D	空港
D01	空港全般
D01-1	<p>土木基準等の柔軟な対応</p> <p>交通量の増大に伴う空港の複雑化などに伴い、従来の基準を順守するだけでは航空の安全を確保することが困難になってきている。従来の枠組みを順守することに固執せず、柔軟に対応する確認を航空局内で実施すること。</p>
D01-2	<p>空港周辺環境整備における航空局の役割</p> <p>近年、航空機の運航に影響を与える建造物<東京国際空港 D02-5-(6)、鹿児島空港 D02-18-(1)>や場外飛行場<成田国際空港 D02-6-(1)>、空港周辺の照明<那覇空港 D02-24-(3)>など、航空法の遵守のみでは網羅しきれない事例が続発している。空港周辺の環境整備のあり方について航空局として検討を行うこと。</p>
D01-3	<p>新誘導路の形状及び名称案策定プロセスについて</p> <p>羽田空港や那覇空港における新誘導路形状及び名称の策定過程での問題点を参考として、新誘導路形状及び名称の策定プロセスを抜本的に見直し、策定プロセスの節目毎にパイロット及び管制官から広く意見を募る新たなスキームを立ち上げること。(新千歳空港、東京国際空港、福岡空港の項参照)</p>
D01-4	<p>パイロットと救難・救急隊員が直接交信出来る体制の確立</p> <p>2010年11月にシンガポールで発生したカンタス航空 A380 型機の緊急着陸事例を始めとする数多くの海外事例で、パイロットと救難・救急隊が直接交信することで事態の早期把握と迅速な対応が図られたことを参考に、日本において同様の体制を確立すること。</p>
D01-5	<p>Runway Safety Teams の設置</p> <p>ICAO Doc 9870「Manual on the Prevention of Runway Incursions」及び ICAO 発行「Runway Safety Team Handbook」に明示されている通り、空港における安全対策向上のため、日本において Runway Safety Teams を導入すること。Runway Safety Team の設置は、効果的な飛行場環境の改善に寄与するものとする。早急に設置することが望ましいと考える空港は以下の通り。</p> <p>新千歳空港、東京国際空港、成田国際空港、大阪国際空港、関西国際空港、福岡空港、那覇空港</p>

D02	各空港
D02-1	新千歳空港：RJCC
D02-1-(1)	A1 TWYにおける Hold Short Line の見直し 2 本ある Hold Short Line はヒューマンエラーを誘発するため、1 本運用とすること。その他、滑走路誤進入を防止する方策を施すこと。
D02-1-(2)	高速離脱誘導路の常時オープンと運

別図①：東京国際空港誘導路名称案

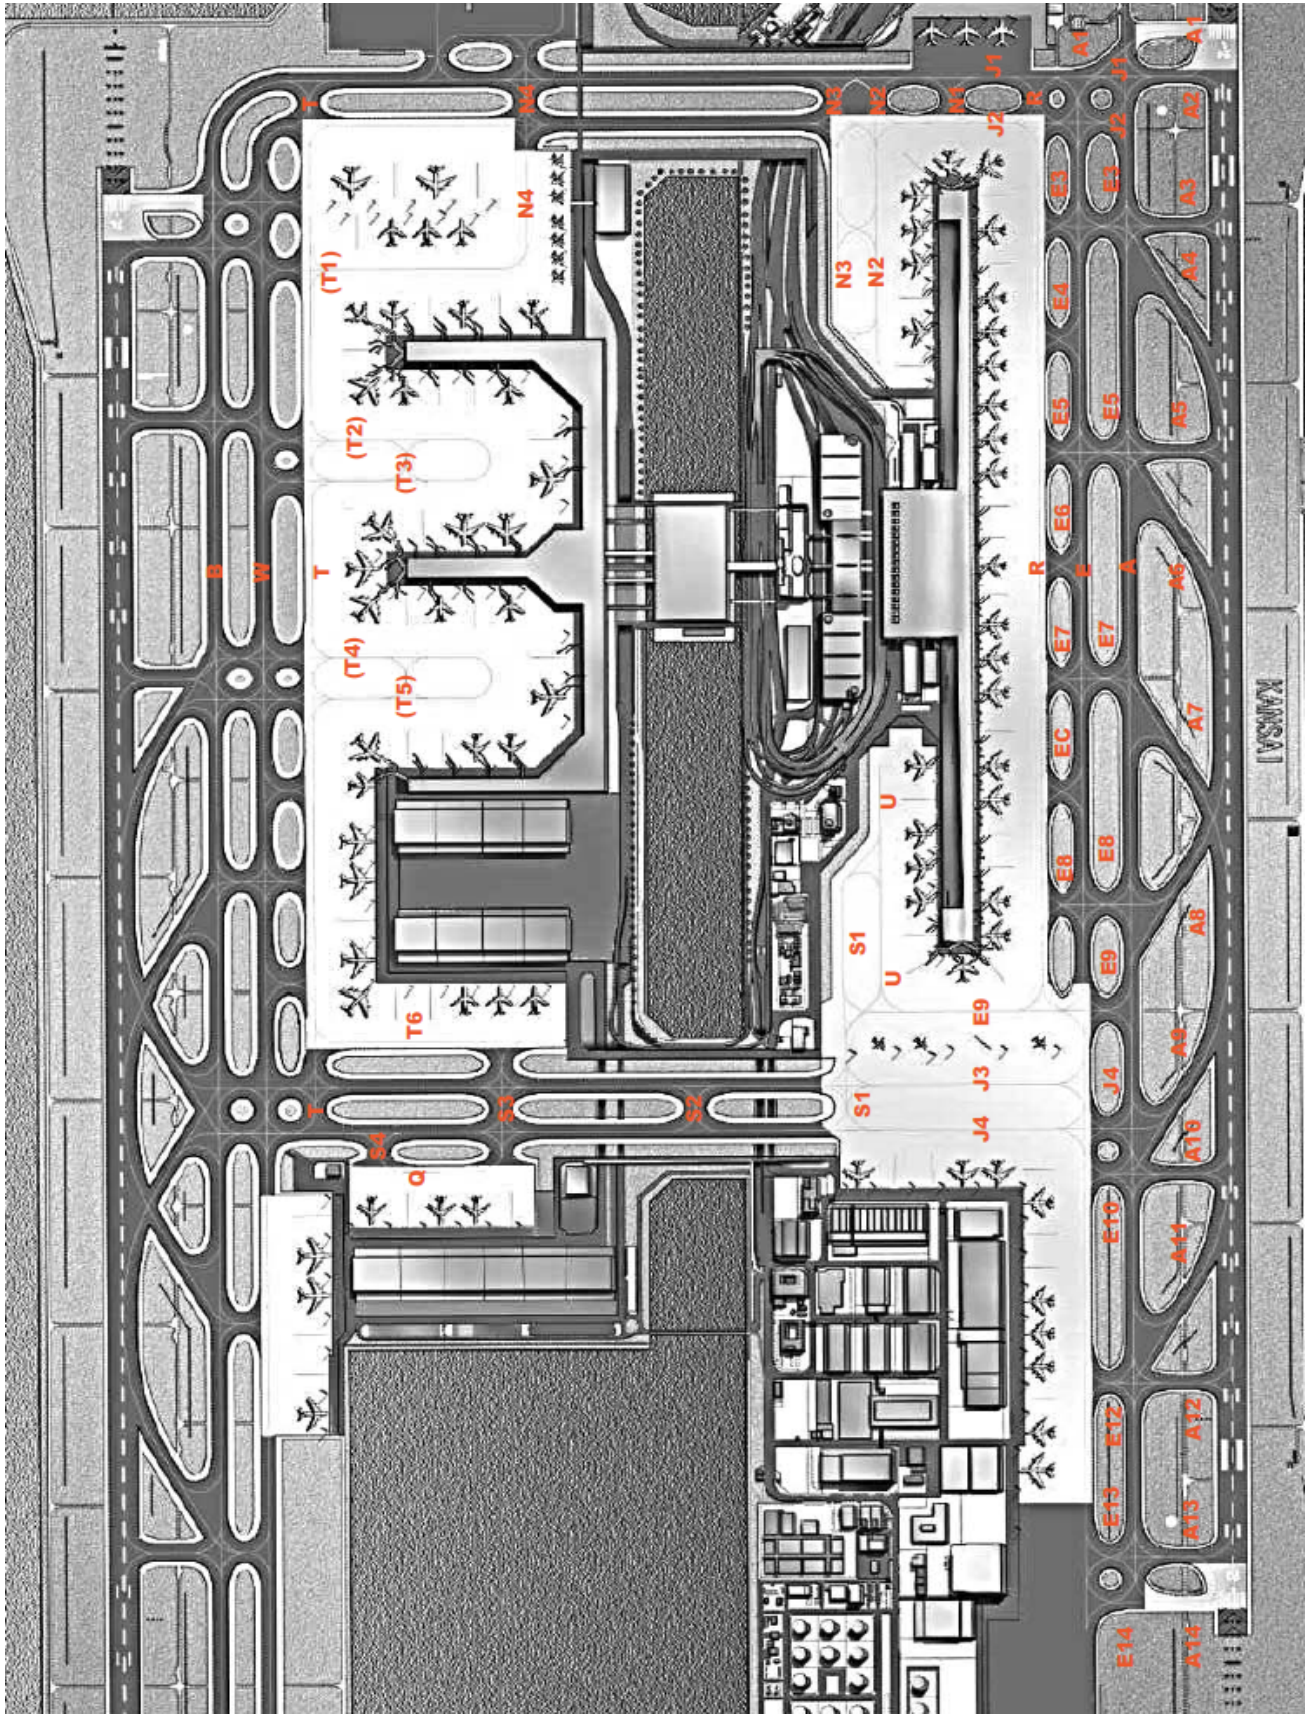
D02-5-(9)	<p>誘導路名称の変更</p> <p>D02-5-(1)に関連して、IFALPA Policy (*1,*2、空港要請巻末参照)に基づいた誘導路名称の変更を行うこと。具体的には別図①を参照。</p>
D02-5-(10)	<p>RWY34L 東側の格納庫による乱気流の影響</p> <p>RWY34L 使用時に、北東風が卓越している気象状態で着陸前の乱気流が数多く報告されている。乱気流発生メカニズムをシミュレーション解析し、内外の航空会社に情報公開すること。</p> <p>また乱気流発生を抑制するために格納庫の形状に関する研究、及び移設の検討を航空会社と協力して実施すること。</p>
D02-5-(11)	<p>TWY D5 離脱後の誘導路整備</p> <p>現在、TWY D5 から TWY E へ進入する場合、管制指示と減速、旋回という操作が重なっており、不安全な状態となっている。効率的な運用が出来るように TWY D5 から TWY E へ直接進入出来る誘導路を整備すること。</p>
D02-5-(12)	<p>誘導路の新設</p> <p>現在の誘導路 P5 を誘導路 L まで延伸すること。これによって、交通流の改善が見込まれ、狭隘なランプエリアの安全向上にも繋がる。</p>
D02-6	成田空港：RJAA
D02-6-(1)	<p>B滑走路の運航に関わる問題</p> <p>B滑走路北東側に場外離着陸場が設置されたことで、航空機の安全運航に支障を来している。また、新たな建造物によって管制塔から視認出来ないエリア（ブラインドエリア）が増加している。この状況を鑑み、空港周辺環境変化が航空機の運航に影響を及ぼさないための指針作りを航空局自ら立案すること。</p>
D02-7	富山空港：RJNT
D02-7-(1)	<p>TDZ LGT の設置</p> <p>厳しい運航環境での進入を強いられることが多く、TDZ LGT はハードランディング防止効果が大きいと考えられる。</p> <p>空港の現状に即した灯火の設置を進めるためには、日本特有の地形や空港特性を考慮した設置基準の見直しや緩和を行うことが必要である。</p>
